志賀原子力発電所2号炉 火山影響評価について (コメント回答)

2024年 12月 20日
北陸電力株式会社

IV. コメント回答内容　ーコメントー覧及び回答概要ー

【御嶽湯町テフラの噴出規模】

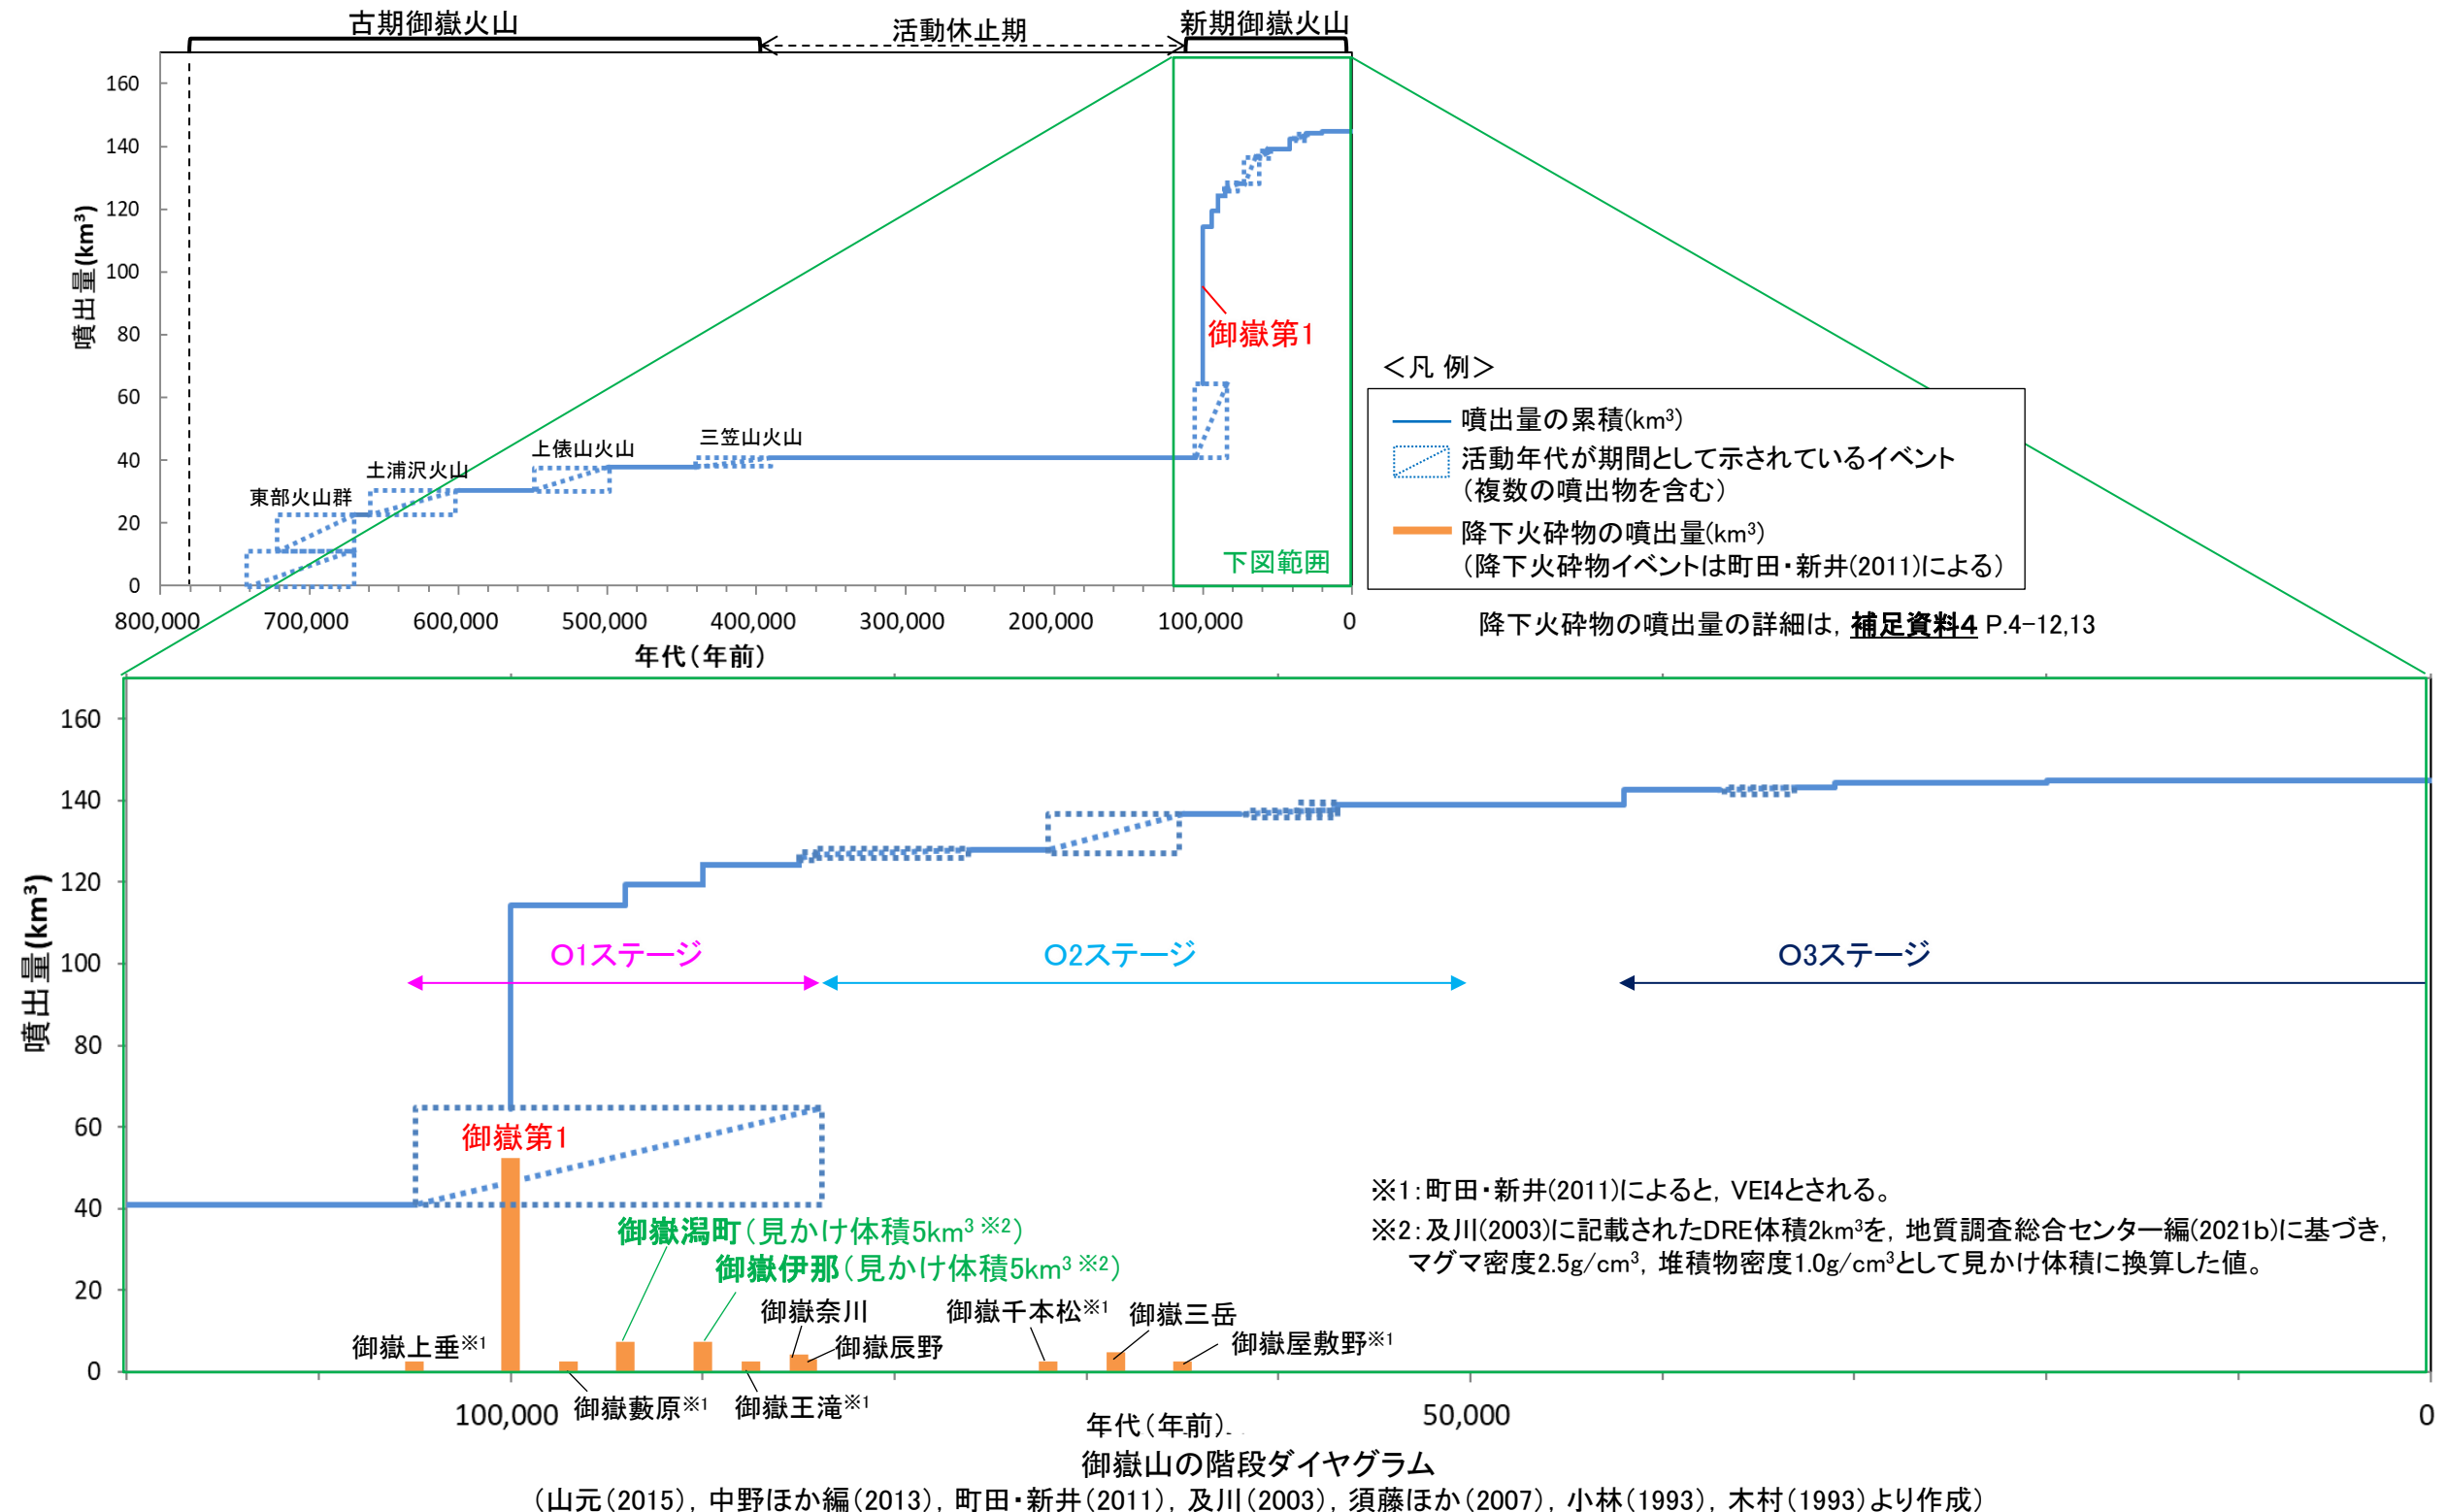
4	第1289回 (2024.10.18)	御嶽山で考慮する噴出規模のうち御嶽湯町テフラの噴出量については、0cm等層厚線のみが示されたMatsu’ura and Komatsubara (2024)を用いて設定しているが、噴出量が示された既存の文献等を踏まえて、噴出規模を再検討すること。	・御嶽湯町テフラの噴出規模に関連した文献としては、Matsu’ura and Komatsubara (2024)、及川(2003)及び須藤ほか(2007)がある。 ・御嶽湯町テフラの噴出量について、上記の文献に示された情報(具体的な噴出量の記載の有無やその妥当性)に関して再検討を行い、具体的な噴出量が示され、その規模が妥当と考えられる及川(2003)による噴出量に基づき、見かけ体積5km ³ と評価した。 ・発電所運用期間中に御嶽山で考慮する噴出規模としては、御嶽第1テフラを除き最大規模の噴火である御嶽湯町テフラ及び御嶽伊那テフラの噴出規模(いずれも見かけ体積5km ³)を考慮する。 ・なお、御嶽山の降下火砕物シミュレーション結果(敷地における層厚が最大2.3cm)に変更はない。		P.139, 147～149
降下火砕物 シミュレーション	5	第1289回 (2024.10.18)	5つの降下火砕物を対象としたシミュレーションによる等層厚線と文献による等層厚線図等とを比較した結果について、比較図から読み取れる内容を、データに基づき適切に記載すること。	・シミュレーションによる等層厚線と文献による等層厚線図等とを比較した結果について、データに基づき、記載を適正化した。 ・なお、5つの降下火砕物を対象としたシミュレーションを妥当とした評価に変更はない。		P.179, 187, 195, 203, 211

- ・御嶽湯町テフラの噴出規模に関連した文献としては、Matsu’ura and Komatsubara (2024)、及川(2003)及び須藤ほか(2007)がある。
- ・御嶽湯町テフラの噴出量について、上記の文献に示された情報(具体的な噴出量の記載の有無やその妥当性)に関して再検討を行い、具体的な噴出量が示され、その規模が妥当と考えられる及川(2003)による噴出量に基づき、見かけ体積5km³と評価した。
- ・発電所運用期間中に御嶽山で考慮する噴出規模としては、御嶽第1テフラを除き最大規模の噴火である御嶽湯町テフラ及び御嶽伊那テフラの噴出規模(いずれも見かけ体積5km³)を考慮する。
- ・なお、御嶽山の降下火砕物シミュレーション結果(敷地における層厚が最大2.3cm)に変更はない。

○一方で、及川(2003)においてDRE体積 2km^3 (見かけ体積 5km^3 ※)、須藤ほか(2007)において見かけ体積 2km^3 と、御嶽湯町テフラの具体的な噴出量が示されている。これらの噴出量について、左下図に示すとおり、及川(2003)に示された噴出量の規模感は妥当であり、須藤ほか(2007)の噴出量は、やや過小評価となっている可能性があると考えられる。
